PLM/Z/F/KK/0441/2025

Oznaczenie sprawy: P-051/25

Wszyscy Wykonawcy
uczestniczący w postępowaniu**Wyjaśnienia 1 oraz Modyfikacja 1 do treści zapytania ofertowego**

**„Świadczenie usług telekomunikacyjnych
na okres 24 miesięcy wraz z zakupem telefonów komórkowych
oraz systemu MDM”**

Rzut 1 - Budynek 4 - 52.44515680284744, 20.655164686530522

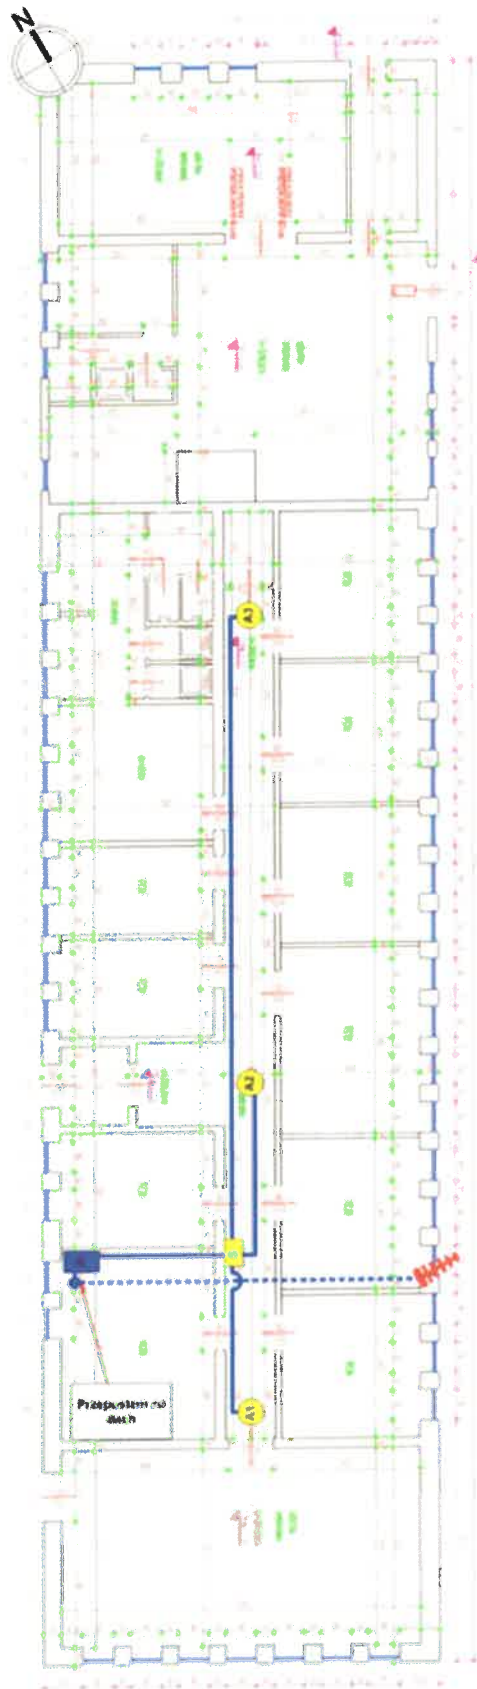
W celu oceny konieczności oraz celowości stosowania instalacji wewnętrznej GSM, prosimy o podanie danych lokalizacyjnych budynków, w których znajdują się wskazane instalacje, wraz z ogólnym opisem obiektów. Kwestia ta ma istotne znaczenie z punktu widzenia kalkulacji kosztów przygotowywanej oferty.

Budynek 4 - 52.44515680284744, 20.655164686530522.

Budynek PPK – 52.4457780458325, 20.662015048351783;

Rzuty budynków zawiera **załącznik nr 1** do niniejszych Wyjaśnień.
